Zamawiający
Gmina Mszczonów
siedziba: Plac Piłsudskiego 1,
96-320 Mszczonów
(nazwa i adres Zamawiającego)

**Wykonawcy uczestniczący
w postępowaniu nr
RG.271.2.14.2020.SG**

Dotyczy postępowania o udzielenie zamówienia publicznego pn: „Zagospodarowanie parku miejskiego wraz z terenami przykościelnymi w Mszczonowie – II etap”.
Ogłoszenie nr 769834-N-2020 z dnia 22.12.2020 r.

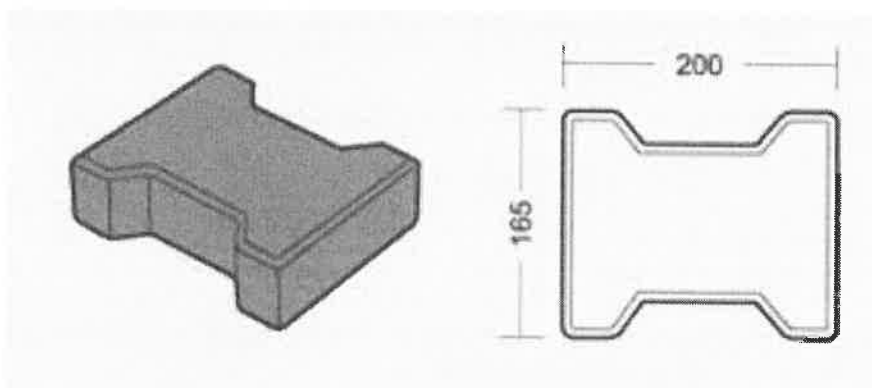
1. Prosimy o podanie wymaganego rodzaju kostki na parkingu.

Wyjaśnienie 1. Zamawiający wymaga zastosowania kostki betonowej o gr.8 cm i kształcie pokazanym na poniższym rysunku. Ponadto, wykonawca uzgodni typ i kolor kostki z Zamawiającym na etapie wykonawstwa.
